**INFORME DE HITO DE CONTROL  
N° 015-2025-OCI/0411-SCC**

**“EJECUCIÓN DEL SALDO DE OBRA: MEJORAMIENTO DE  
LOS SERVICIOS TURÍSTICOS PÚBLICOS DE LA PLAZA DE  
LA CONSTITUCIÓN, DISTRITO DE HUANCAYO, PROVINCIA  
DE HUANCAYO - JUNIN”, CUI 2289989**

**HITO DE CONTROL N° 01 – CONTENIDO DEL EXPEDIENTE  
TÉCNICO DE SALDO DE OBRA DEL PROYECTO**

**Imagen n.° 20**  
**Planta de Servicios Higiénicos**

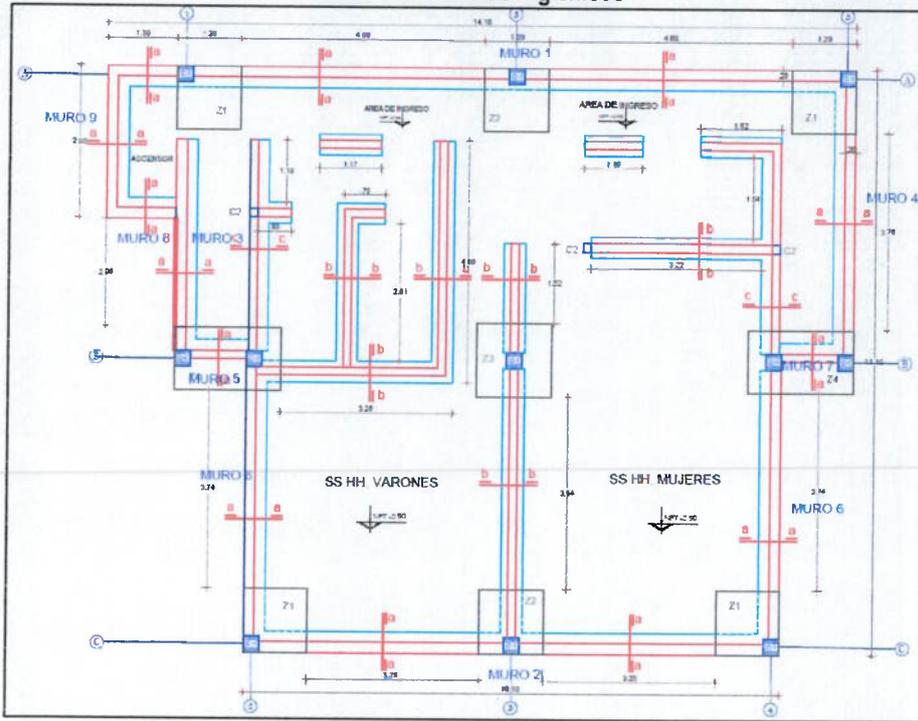
De acuerdo al expediente de saldo y plano de estructuras de los servicios higiénicos se plantea la construcción de baños en el sótano, dicho baño cuenta con 9 muros de concreto armado, los cuales tienen una altura mayor a 2 m. con un espesor de 0.20 m., tal como se muestra a continuación:

Asimismo, del análisis realizado a los planos y al diseño estructural de los muros de sótano, se verifica que su espesor proyectado es de 0.20 m y su altura 2.80 m; sin embargo, en la hoja de metrados de la partida 01.02.04.04.01 Concreto en muro sótano  $f'_c=210$  KG/CM<sup>2</sup>, se ha considerado un espesor de 0.25 y altura 2.05 m, como se detalla a continuación:

Por lo que, los metrados en la partida 01.02.04.04.01 Concreto en muro de sótano  $f'c=210 \text{ kg/cm}^2$  son inadecuados, lo que genera serias dificultades en la planificación, valorización y control de los recursos de la obra al no reflejar con precisión las cantidades reales.

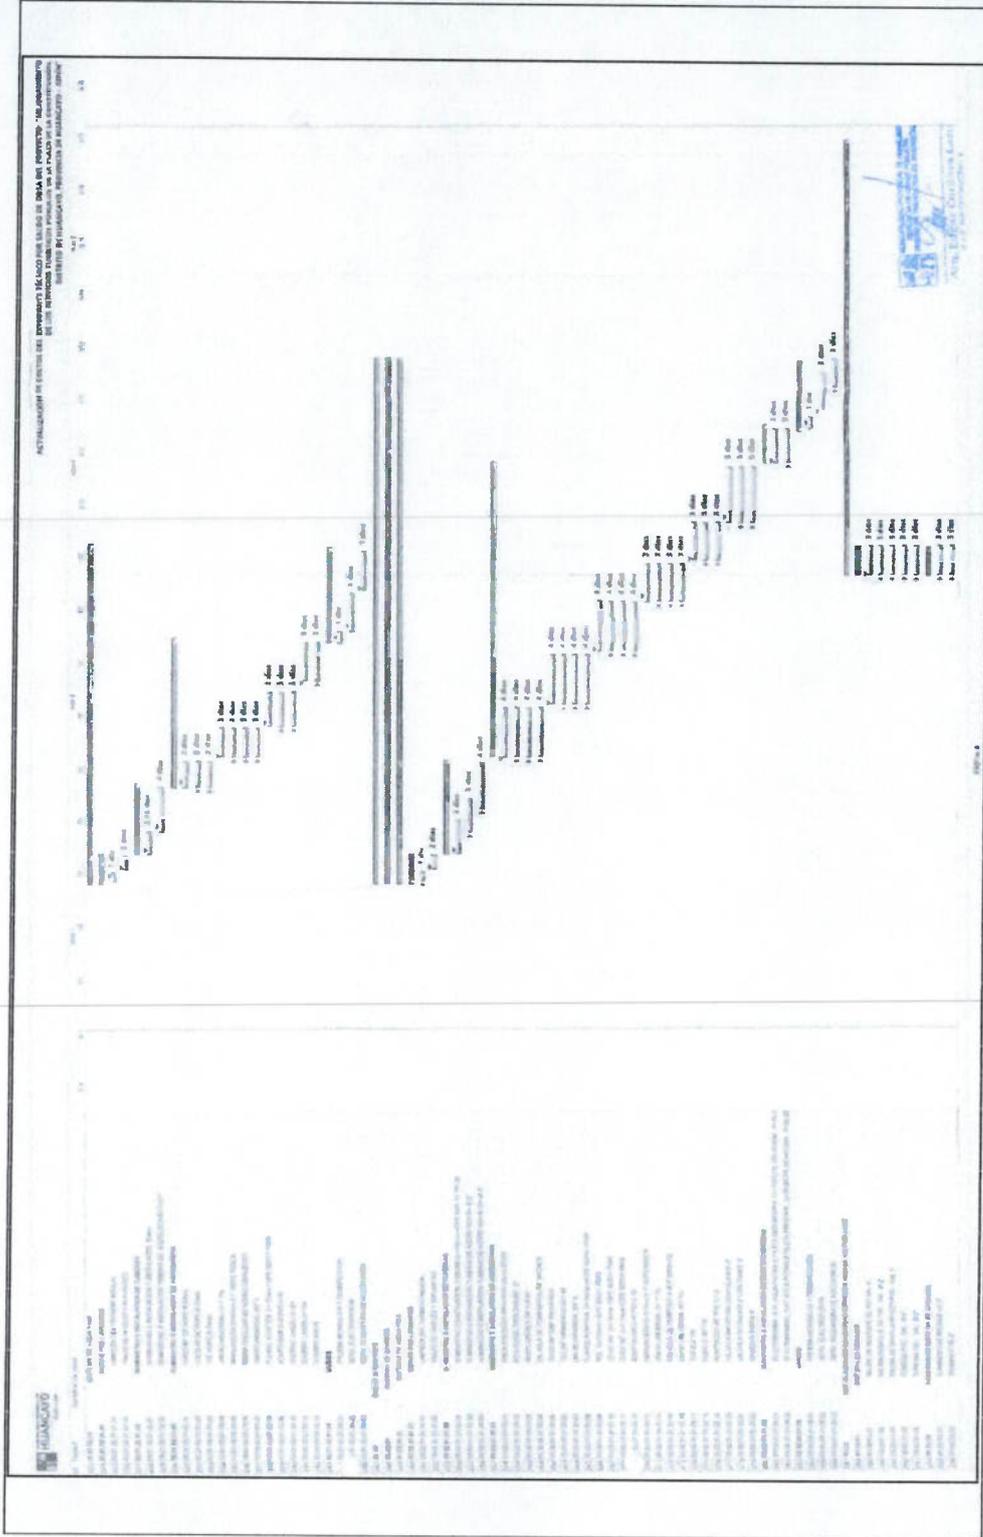
**3.2. Falta de programación de la ruta crítica en el expediente técnico, limitaría la adecuada programación, control y seguimiento del plazo de ejecución de obra**

De acuerdo con el cronograma de avance de obra (diagrama de Gantt) del expediente técnico actualizado, aprobado mediante Resolución de Gerencia de Obras Públicas n.º 046-2025-MPH/GOP de 21 de marzo de 2025, se observa que el proyecto no contempla la identificación de la ruta crítica, tal como se evidencia a continuación:

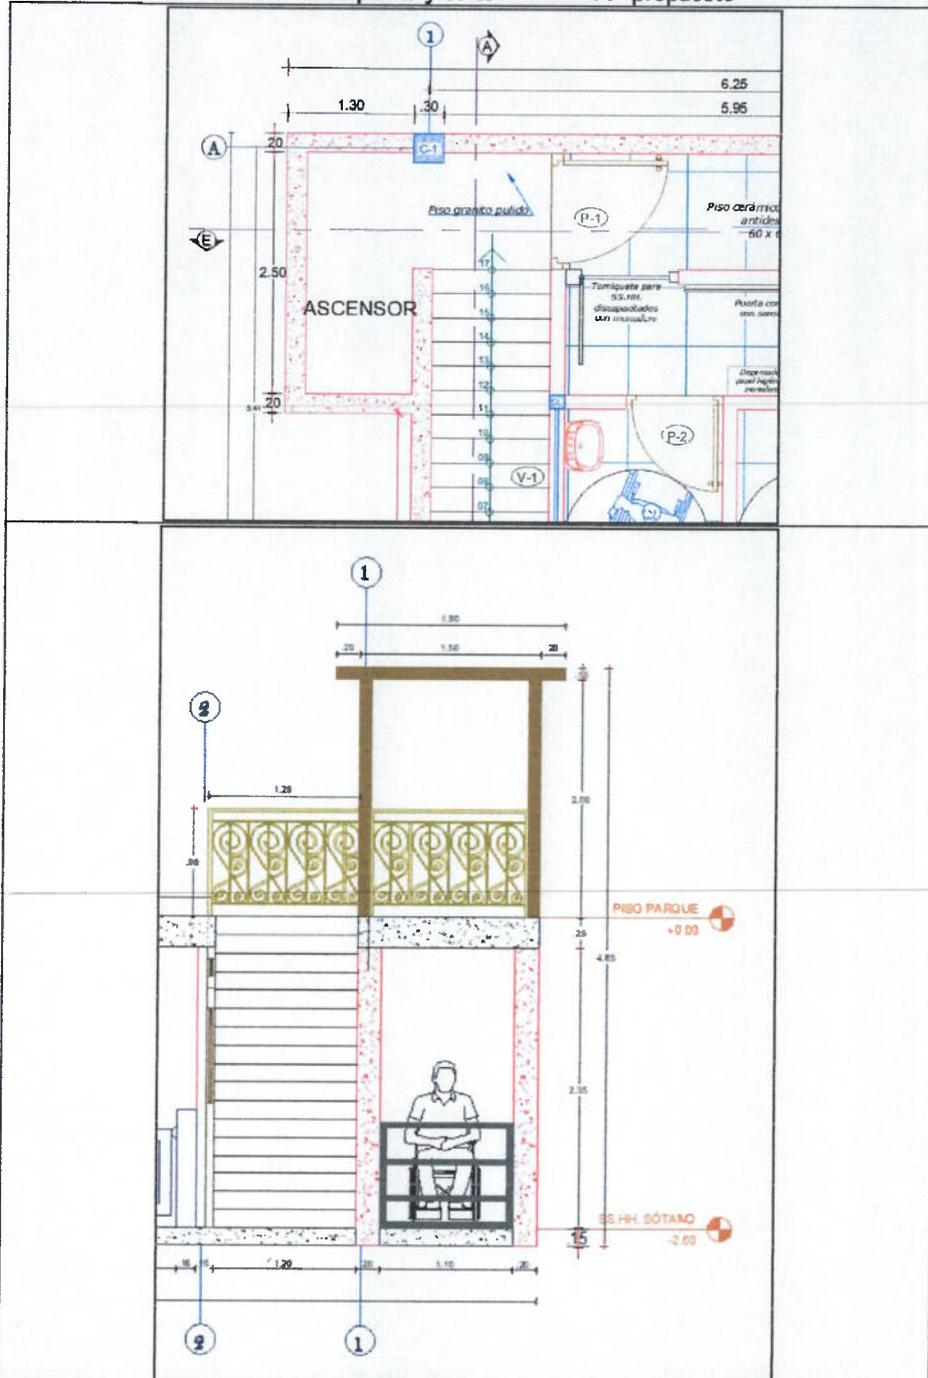
Es así que, respecto al desnivel que debe recorrer el elevador, de acuerdo a las especificaciones técnicas y al corte mostrado en la lámina A-05 Plano de arquitectura cortes, será de 2,60 m; sobrepasando el desnivel máximo que puede recorrer el elevador, de 1,50 m, establecida en el literal a) del artículo 9 de la norma técnica A.120 del Reglamento Nacional de Edificaciones.

En relación a la plataforma, las dimensiones de cabina (plataforma) planteadas son de 1,00 m x 1,00 m; no siendo acorde al 1,20 de profundidad como mínimo que debe medir la plataforma según el Reglamento Nacional de Edificaciones.

De igual manera, no estaría cumpliendo con las dimensiones mínimas para el radio de giro de la silla de ruedas establecido en el literal b) del artículo 9 de la norma técnica A.120 del Reglamento Nacional de Edificaciones, toda vez que, de acuerdo a la lámina A-04 Plano de Arquitectura planta SS.HH, se observa que el ancho de la salida del elevador en el nivel -2,60 m (nivel de los servicios higiénicos) es de 1,10 m.

**Imagen n.º 33 y 34**  
**Sección del plano de planta general y planta de servicios higiénicos**

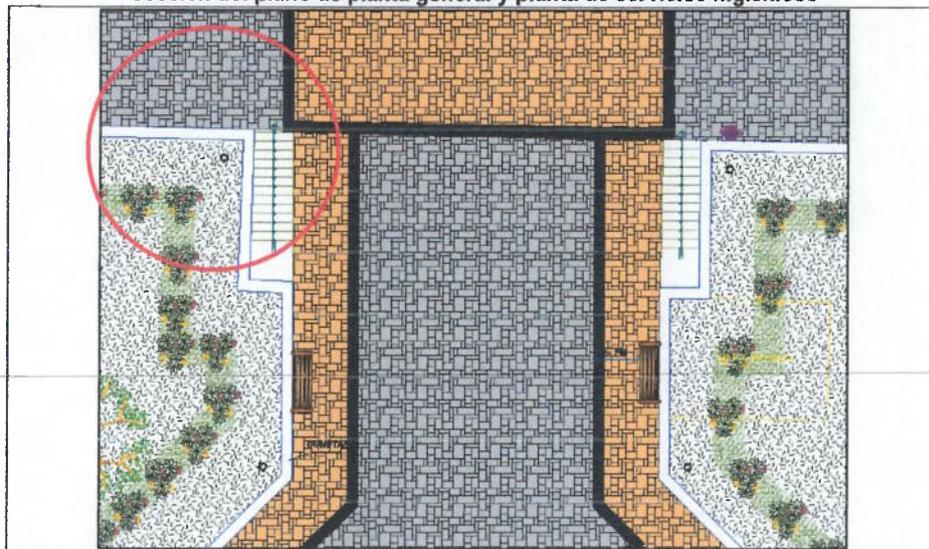
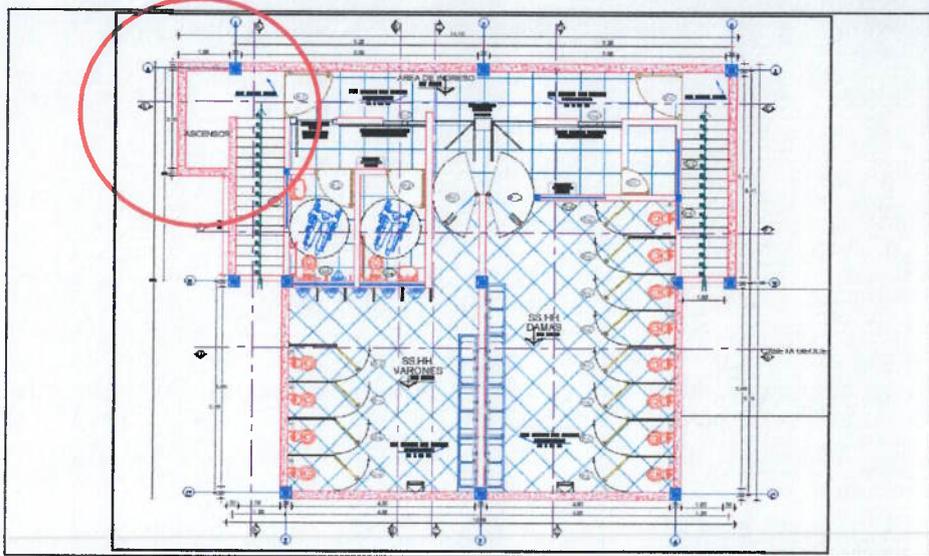
Por otro lado, no se cuenta con el detalle del elevador ni las dimensiones consideradas para el ingreso al mismo en el nivel 0,00 (nivel de la plaza), tal es así que, en la lámina A-01 Plano de planta general, no se observa el elevador y no se cuenta con Plano de Arquitectura planta SS.HH de dicho nivel, tal como se muestra en las siguientes imágenes:

Imagen n.º 35  
Planta de Servicios Higiénicos

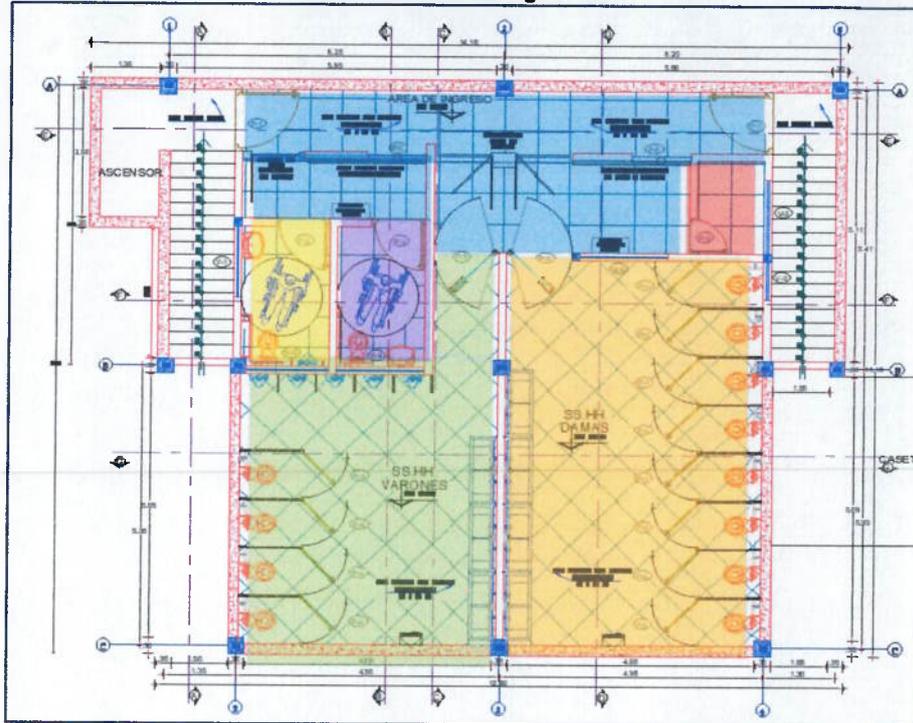
**3.4. Insuficiente ventilación en los servicios higiénicos propuestos, generaría acumulación de humedad, moho, malos olores, propagación de enfermedades y el confort de los usuarios**

De acuerdo a la lámina A-04 Plano de arquitectura planta SS.HH., del Expediente Técnico, se observa que, en el proyecto se plantea la ampliación de los servicios higiénicos, considerando un (1) ambiente para servicios higiénicos para varones, un (1) ambiente para servicios higiénicos para damas, un (1) ambiente para servicios higiénicos para personas con discapacidad para varones, un (1) ambiente para servicios higiénicos para personas con discapacidad para damas, un (1) almacén, y el área de ingreso a los servicios higiénicos, tal como se muestra en la siguiente imagen:

Es así que, no se estaría asegurando el ingreso de aire de forma natural a los ambientes de los servicios higiénicos. En relación a ello, de acuerdo al presupuesto del proyecto, se tiene la partida 04.02.01.12, extractor de aire 150W; sin embargo, de la revisión a los planos de arquitectura e instalaciones eléctricas no se observa el detalle de su ubicación, tampoco cuenta con el cálculo para determinar la capacidad de absorción de aire para uso de una ventilación mecánica.

Imagen n.º 36  
Sección de la lámina IE-01 Instalaciones Eléctricas alimentadores

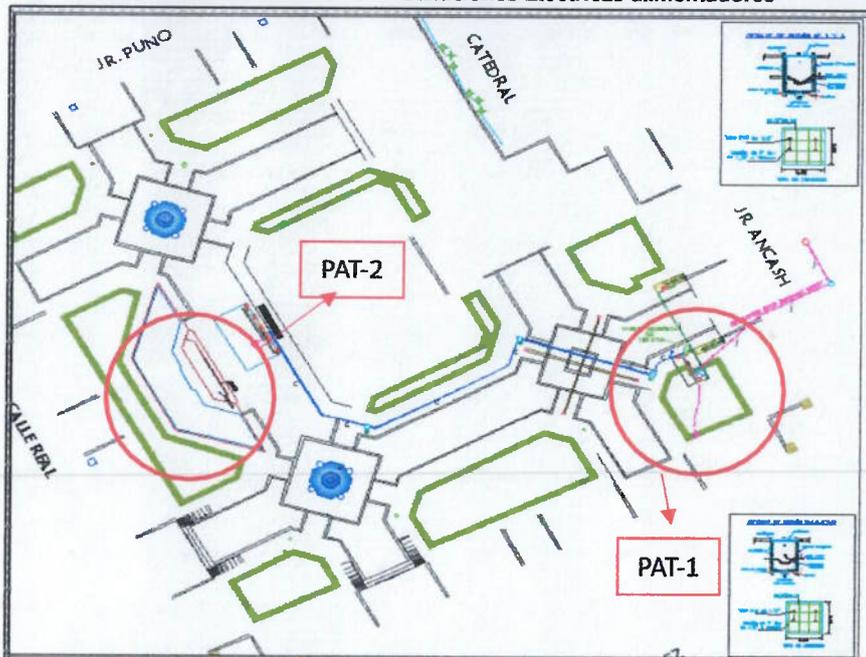
**b. Falta de detalle de ubicación de pozos a tierra en planos del expediente técnico**

En la lámina IE-01 Instalaciones eléctricas alimentadores del expediente técnico, se observa la ubicación de dos (2) pozos a tierra, tal como se muestra en la siguiente imagen:

**Imagen n.° 41**  
**Sección del Lámina PCH-04 Plano de arquitectura planteamiento chorros**

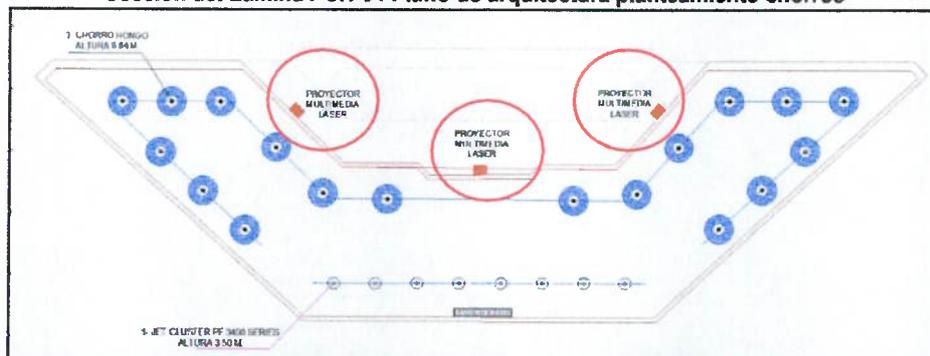
Dentro del Expediente Técnico se advierte incongruencia en cantidad de proyectores para pileta, toda vez que, en lámina PCH-04, Plano de arquitectura planteamiento chorros, se observa el planteamiento de tres (3) proyectores multimedia laser, tal como se muestra en la siguiente imagen:

Sin embargo, dentro de la planilla de presupuesto, se observa la cantidad de solo un (1) proyector multimedia tipo laser, tal como se muestra a continuación:

**Corte E-E, de la lámina A-05, Plano de Arquitectura Cortes**

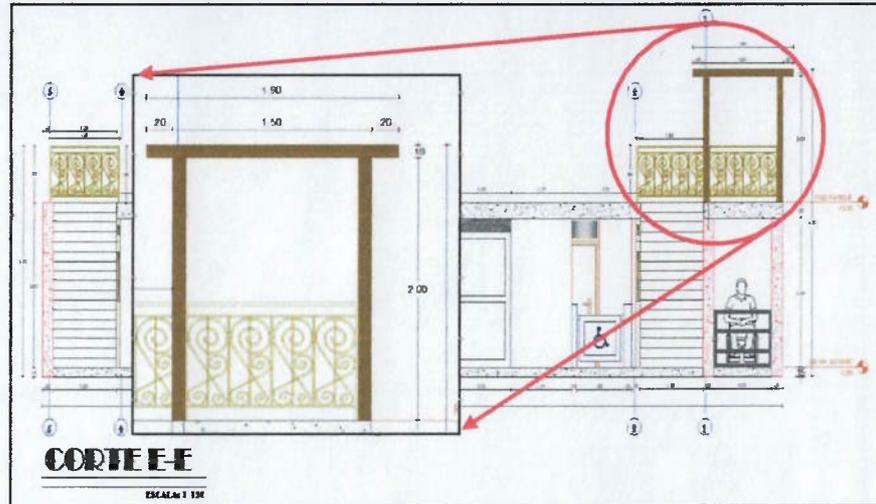
Asimismo, en los cortes E-E y F-F de la lámina A-05, Plano de Arquitectura cortes, solo se observa una vista de perfil de la cabina, sin mostrarse algún detalle de uniones entre perfiles, entre vidrios y perfiles, el tipo de anclaje de la cabina al piso, tampoco se detalla pendientes o canaleta para el drenaje de las aguas de lluvia a fin de impedir que estas afecten toda la estructura metálica y colindantes.

Es así que, dentro del expediente técnico, no se cuenta con planos de detalles constructivos de la cabina metálica para elevador de personas con discapacidad; por lo que no contaría con los requisitos de información suficiente, incumpliendo lo establecido en la Norma GE.020 Componentes y características de los proyectos; y lo establecido en la Norma E.090 Estructuras metálicas del RNE, que señalan lo siguiente:

**Sección de la lámina A-04 Plano de arquitectura planta SS.HH.**

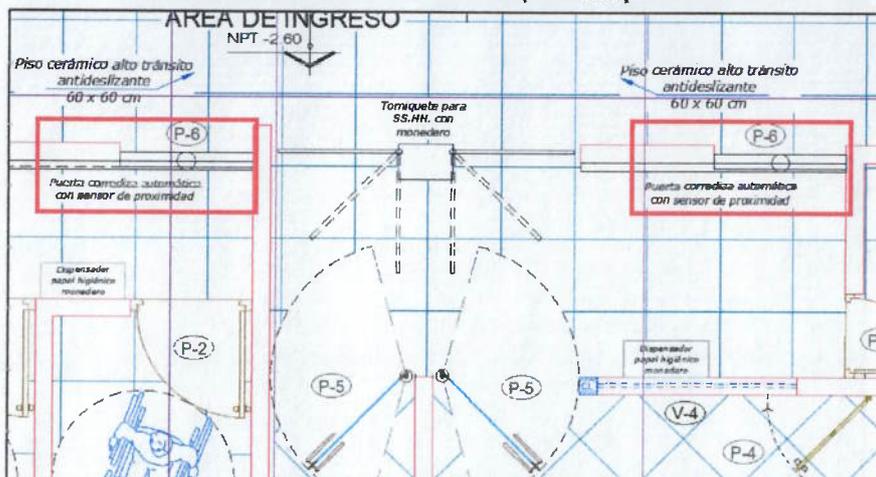
De acuerdo a la lámina A-04 Plano de arquitectura planta SS.HH., del expediente técnico, se observa que, en el proyecto se plantean dos (2) puertas corredizas automáticas, tal como se muestra en la siguiente imagen:

**Imagen n.º 49**  
**Vista de bebederos en el Planteamiento General**

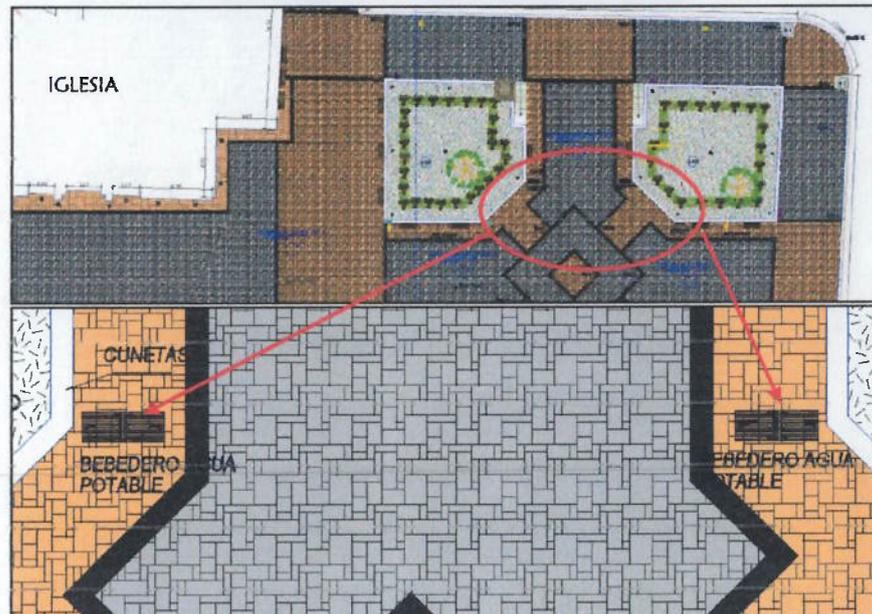
Al respecto, se tiene que, solo en la lámina PG-01 correspondiente al Planteamiento General, se observa la ubicación de los bebederos de agua potable.

Es así que, dentro del expediente técnico, no se cuenta con las especificaciones técnicas de los bebederos propuestos; así como, tampoco cuenta con los planos de elevaciones y detalles constructivos, por lo que no contaría con los requisitos de información suficiente, incumpliendo lo establecido en la Norma GE.020 Componentes y características de los proyectos del RNE, que señala:

**Imagen n.º 50**  
**Sección de la lámina IS-02 Plano de instalaciones sanitarias – desagüe**

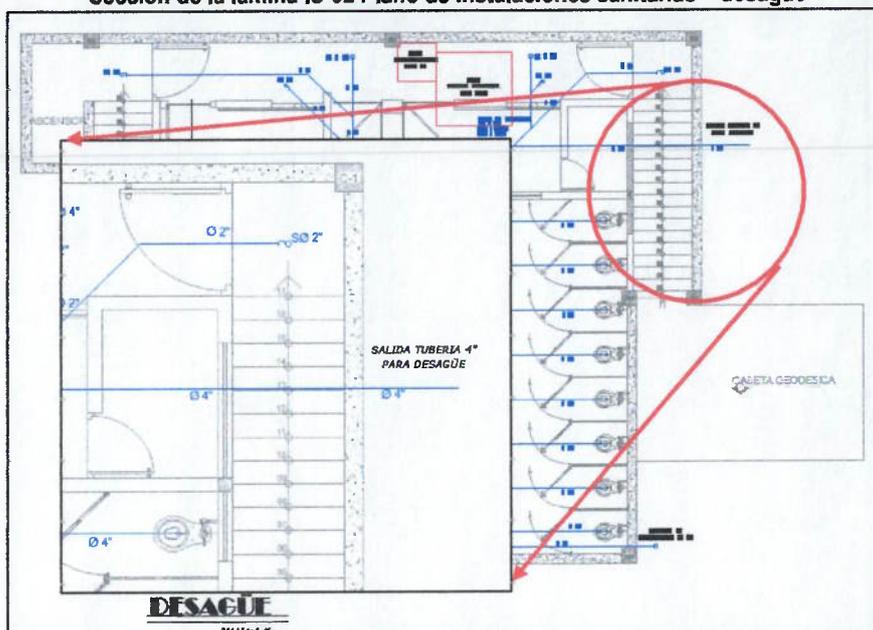
**d. Falta de detalle del empalme del desagüe con la red pública, podría generar ampliaciones de plazo y adicionales durante la ejecución de la obra.**

De la revisión a la lámina IS-02 Plano de instalaciones sanitarias – desagüe; no se observa la conexión a la red pública; así tampoco, cuenta con planos de isometrías y montantes; siendo este detalle relevante toda vez que los servicios higiénicos se encuentran en un nivel de piso terminado de -2,60 m y no se conoce a que altura se empalmara a la red existente, la lámina de instalaciones sanitarias de la red de desagüe se muestra a continuación:
